## センサ硬化溶剤色変更のお知らせ

2021年4月20日

株式会社理研計器奈良製作所

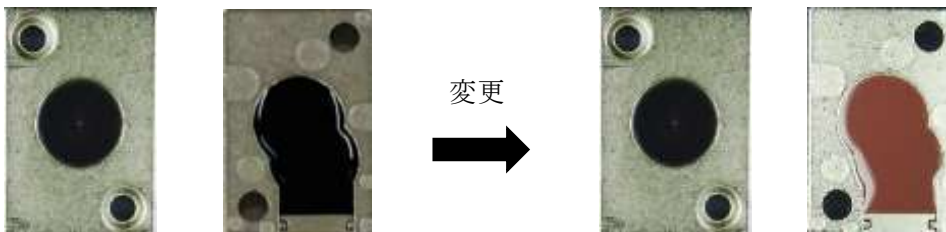
さて、このたび弊社製品である近接センサに用いている硬化溶剤の有害物質6物質に加えフタル酸系の4物質(DEHP、BBP、DBP、DIBP)を含まない硬化溶剤に対応すべき変更致します。このことから硬化溶剤色が黒色から赤褐色に変更となりますのでご理解頂きますようお願い申し上げます。

- 対象製品：RS-833H,RS-833H-Z,RS-903H,RS-846H,RS-843H,RS-223H,RS-233H  
RS-895H,RS-863H,RS-847H,RS-841H  
※指定ケーブル長で製作可能な近接センサ
- 対応時期：2021年6月より順次対応
- 性能及び外観寸法：従来と同様です。(互換性あります。)
